AB Ryparken		
Bygherre	AB Ryparken	
Adresse	Ryparken 2-96 & Lyngbyvej 114-142, 2100 København	
Matrikel nr.	1025-1029 & 1014, Emdrup, Kbh	
Sags nr.	2331	Fase

Tegning	DUKA ventiler Blok 10-11	Tegn. nr.	Rev.
	Udførelsesskitse	USKA 007	A

Blok 10-11 Langfacade mod Vej

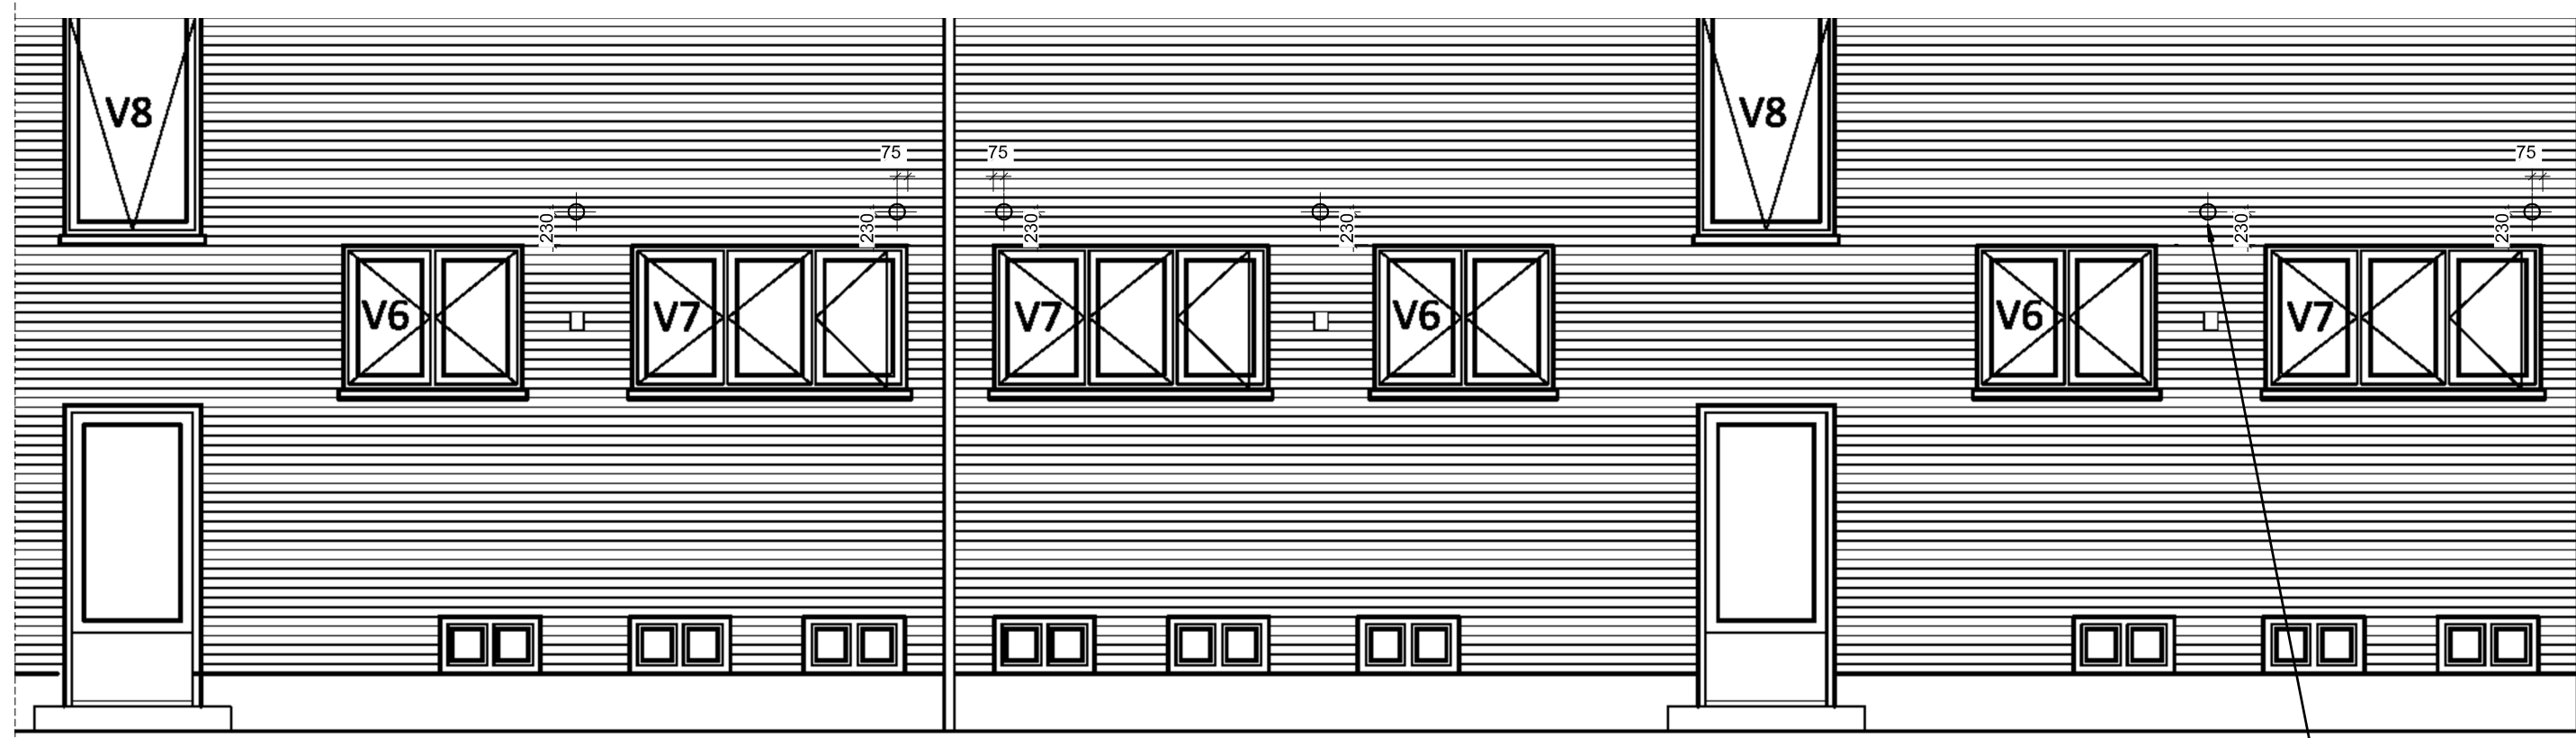
— Opgangsnummer hhv. blok 10 og 11

— I værelser bliver ventiler placeret over vinduet, 75 mm fra fals.

Blok 10-11 Langfacade mod have

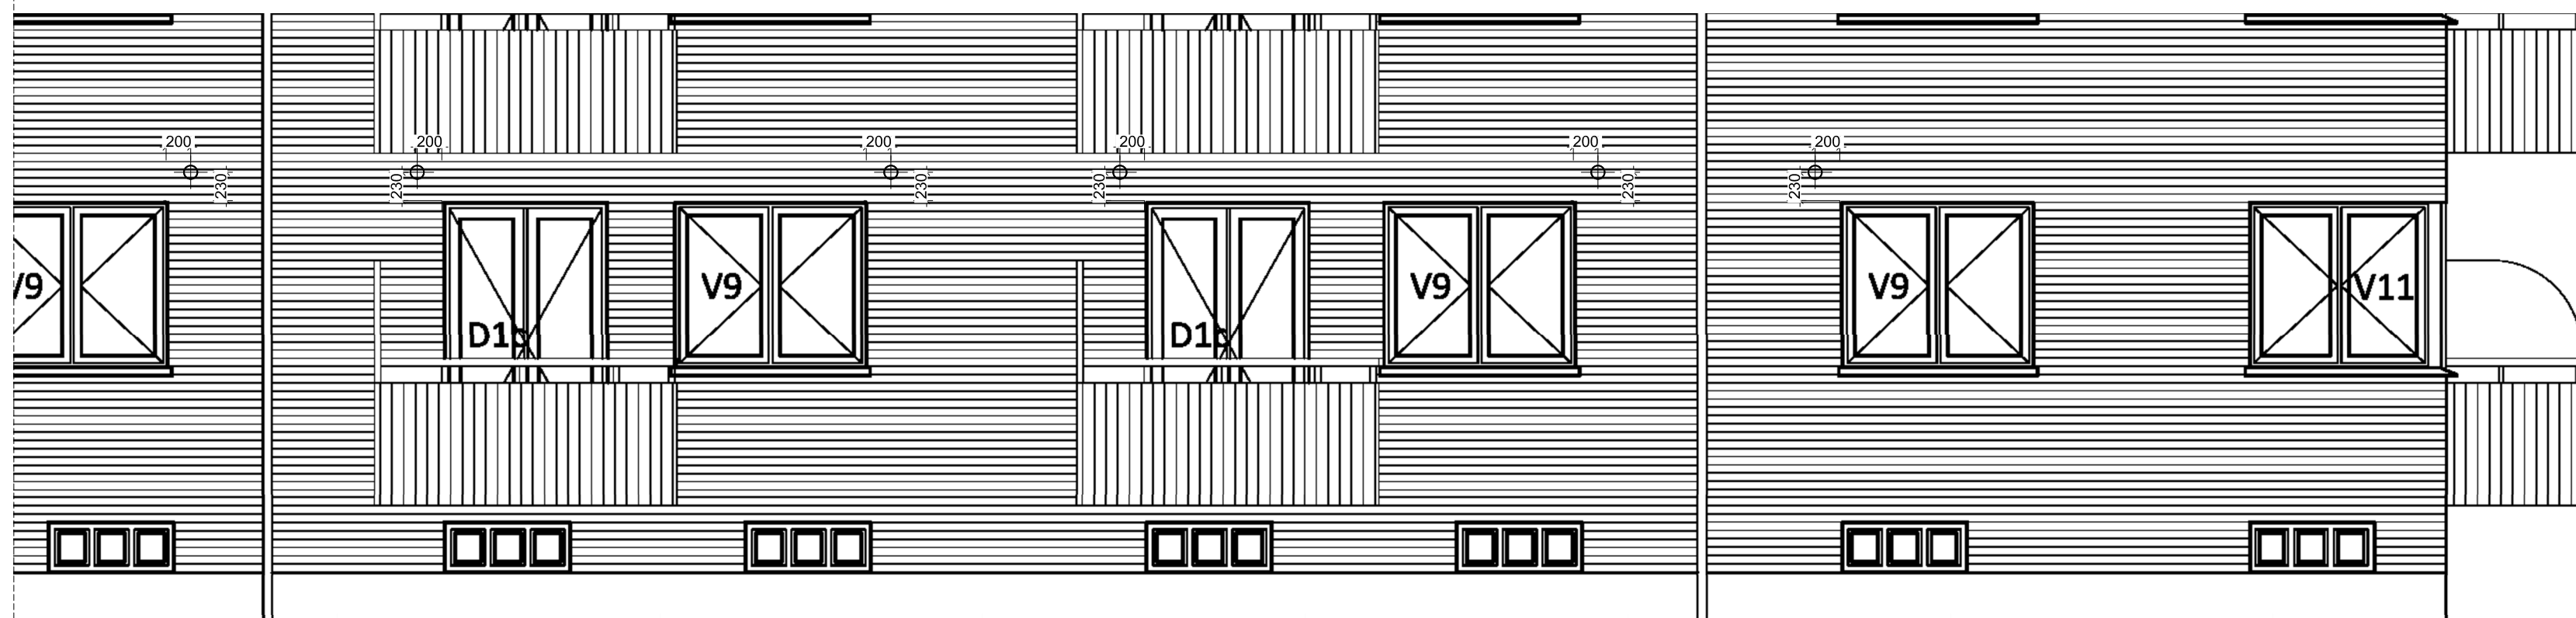
Friskluftsventiler ved altaner skal kun være i blok 10

- Friskluftsventiler ved altaner skal kun være i blok 10

Placeres centreret
over vinduet

- Placeres centreret over vinduet
